**MINISTÈRES
AMÉNAGEMENT
DU TERRITOIRE
TRANSITION
ÉCOLOGIQUE**

Réf : SEVS-SDPP2-25-06-119

AVIS DE L'AUTORITÉ ENVIRONNEMENTALE

**relatif au projet de construction d'un établissement pénitentiaire sur le
territoire de la commune de Le Muy (83) et de mise en comptabilité du plan
local d'urbanisme de la commune de Le Muy**

Illustration 1 : Proposition retenue d'implantation du futur établissement pénitentiaire - Plan des aménagements paysagers (source : p.90 de la pièce E - Evaluation environnementale au titre du projet et des plans et programmes, février 2025).

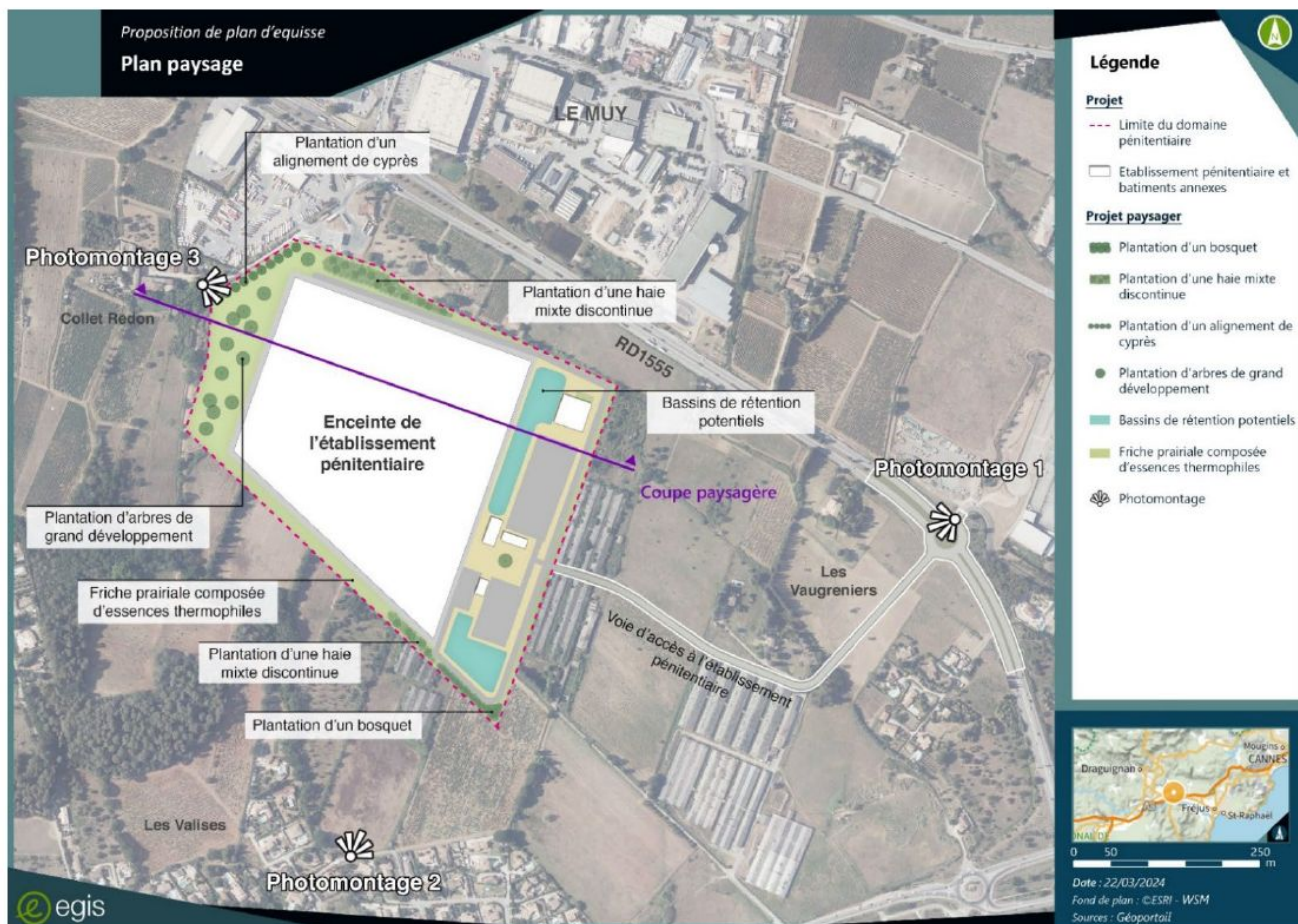
Le dossier n'apporte pas d'explication sur la raison d'implantation des parkings à l'est (il est mentionné à deux reprises que le programme fonctionnel impose cette orientation). Ce choix est structurant puisqu'il entraîne le choix d'une infrastructure plus impactante². La desserte depuis l'embranchement au niveau de la RD 1555 permettant l'accès des parkings tels qu'envisagés permettrait de desservir toutes les activités projetées dans le cadre de la zone d'aménagement différé (ZAD) en vue d'y installer une zone d'activités portée par les collectivités locales. Le dossier n'inclut pas le développement de cette zone dans le périmètre du projet évalué.

L'autorité environnementale recommande de préciser le périmètre du projet à évaluer, notamment en explicitant les choix du programme fonctionnel, et d'en tirer les conséquences en complétant l'étude d'impact si l'aménagement de la partie est de la zone d'étude devait y être inclus.
